Revitalizace příměstské zeleně (park u Ivana) - změnové listy 5,6,7

Název materiálu: **Revitalizace příměstské zeleně a pasportizace zeleně ve Žďáře nad Sázavou –
změnový list č.5,6,7,**

Název díla : Revitalizace příměstské zeleně a pasportizace zeleně ve Žďáře nad Sázavou

Gabionová zed-situace

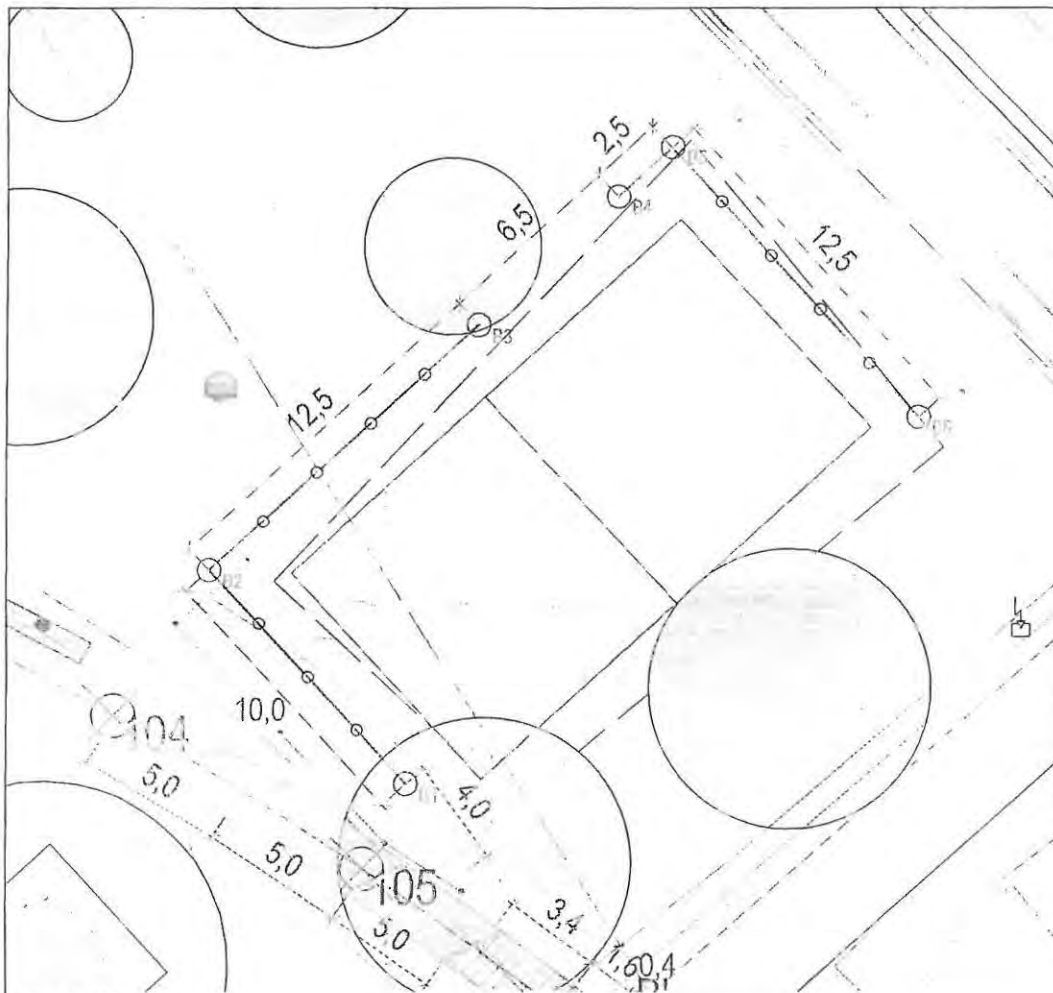
Gabionová zeď

- ve střední části II. etapy bude vybudována gabionová zeď doplněna dřevěnými prkny /bude plnit funkci laviček/

- v původní PD provedeny v tomto místě terénní úpravy se zatravněním

- Na základy ze štěrkodrtě budou osazeny drátěné koše a vyplněny kamenivem. Ze zadní strany provedena drenáž se zásypem štěrkodrtí a dosypána zemana do výšky gabionů.. Vrchní část opatřena sedací plochou z prken.

Oplocení hřiště

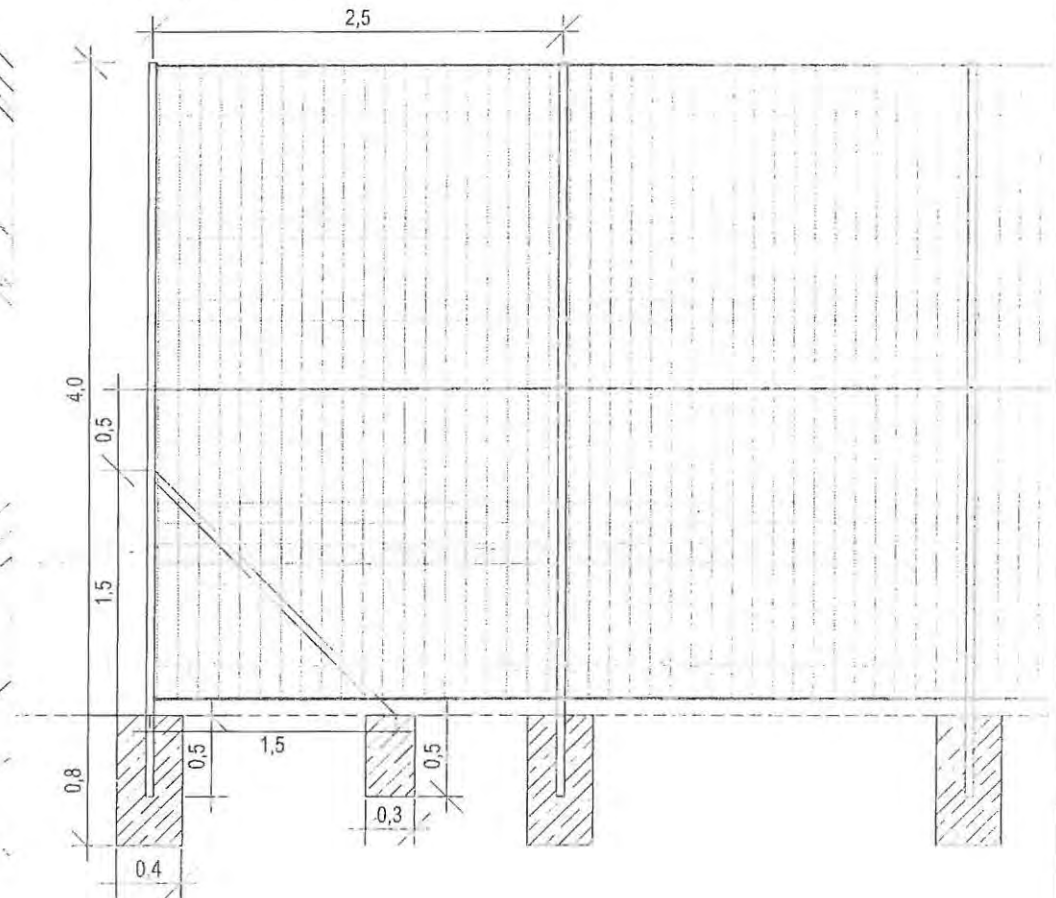
Částečné oplocení stávajícího travnatého hřiště

- Oplocení výšky 4,0 m z polypropylénové sítě včetně ocelových pozinkovaných sloupků a vzpěr uložených do betonových základů

- budou vykopány jámy hloubky 1 m a do nich zabetonovány ocelové pozinkované sloupky z trubek průměr 60mm. V rozích budou doplněny vzpěry. Na dvě vodící lana budou zavěšeny polypropylénové sítě o okatosti 12x12 cm.

- změna na základě požadavku objednatele pro zabránění odskoku míčů do okolní zástavby
